Projet d'aménagement d'un parc photovoltaïque au sol

Commune de la Couvertoirade (12) déposé par VALOREM

**Avis de l'Autorité environnementale
sur le dossier présentant le projet et comprenant l'étude d'impact
(articles L122-1 et suivants du Code de l'environnement)**

N° saisine: 2020- 8567
N° MRAe 2020APO46
Avis émis le 10 juillet 2020

Carte extraite de l'étude d'impact qui présente l'ensemble des équipements du projet page 21 réalisée par ARTIFEX – source BDORTHO IGN

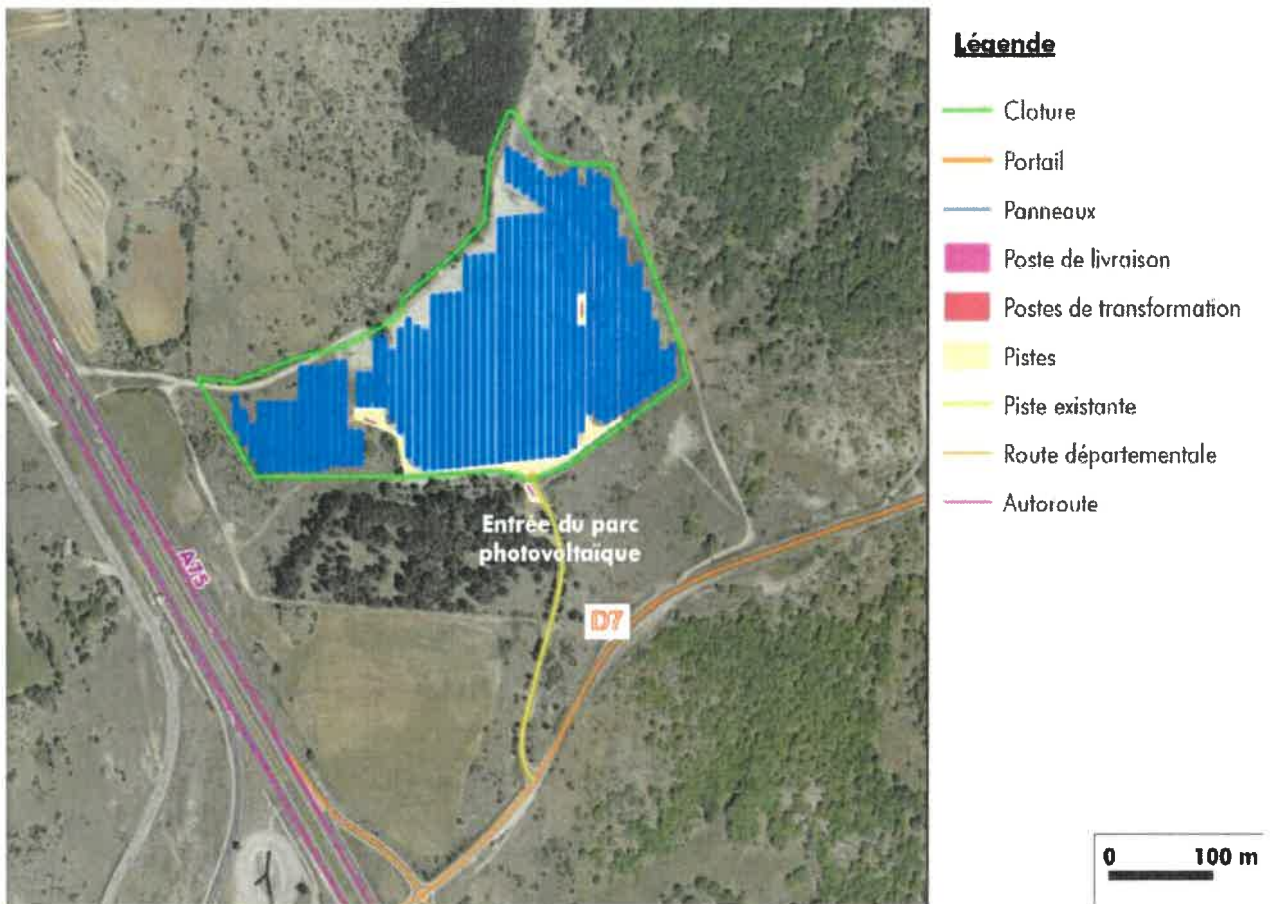
Pour atténuer les perceptions visuelles du projet notamment depuis la route départementale RD7, des écrans végétaux sont prévus (à l'est de la zone d'implantation des panneaux).

VALOREM indique que l'analyse des incidences potentielles sur l'environnement du tracé du raccordement électrique ne figure pas dans le dossier, et sera étudié postérieurement avec ENEDIS après la délivrance du permis de construire (voir à ce titre la recommandation infra dans le paragraphe 2.1).

La MRAe recommande d'intégrer une analyse des incidences potentielles sur les habitats naturels, la faune et la flore le long de(s) l'itinéraire(s) de raccordement électrique du projet jusqu'au poste source (cartographie et description des enjeux, au moins à partir de la bibliographie disponible).

Carte extraite de l'étude d'impact page 130 qui identifie les secteurs de sensibilités environnementales du projet et qui présente l'ensemble des ses équipements- - réalisée par ARTIFEX – source BDORTHO IGN

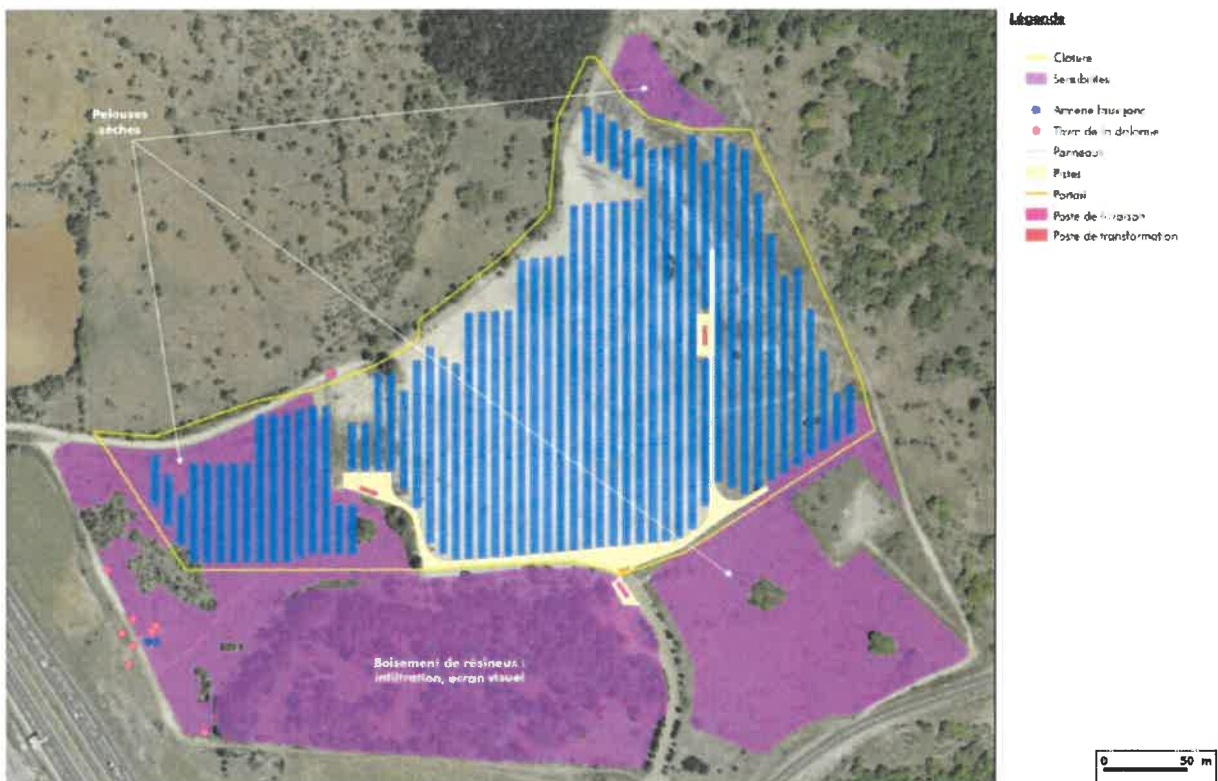
En revanche, au sein de cette emprise, le porteur de projet ne présente pas une analyse de variantes suffisamment argumentée. Le dossier procède à la présentation des secteurs dits « sensibles » d'un point de vue paysager et écologique (identification des pelouses sèches et stations des thymus de la dolomie et armérie faux jonc) et à la superposition du projet avec ces secteurs sensibles, sans justifier de l'absence de leur évitement et de l'implantation de panneaux sur ceux-ci.

La MRAe évalue globalement que la justification de l'emprise finale retenue est incomplète (elle n'aborde que partiellement des enjeux naturalistes et n'intègre pas dans le choix final proposé les incidences paysagères et sur la ressource en eau) en ne s'appuyant pas sur les conclusions des diagnostics et des impacts évalués. Le dossier fait également l'impasse sur des analyses hydrogéologiques de terrain alors que le site est karstique⁴ et qu'il présente des enjeux en matière de ruissellement des eaux de surface et de qualité des eaux souterraines (eau potable) qui aurait permis de confirmer la pertinence du choix d'implantation ou la nécessité d'en adapter la surface d'implantation des panneaux. Enfin, le dossier ne démontre pas l'absence d'incidence du projet sur la source d'eau potable du Durzon qui représente un enjeu majeur pour la sécurité sanitaire du plateau du Larzac.

La MRAe considère que le porteur de projet n'a pas poussé la démarche d'évaluation environnementale à son terme pour justifier de la moindre incidence environnementale des choix opérés pour la mise en œuvre du projet (adaptation de l'emprise des panneaux en fonction des incidences attendues).
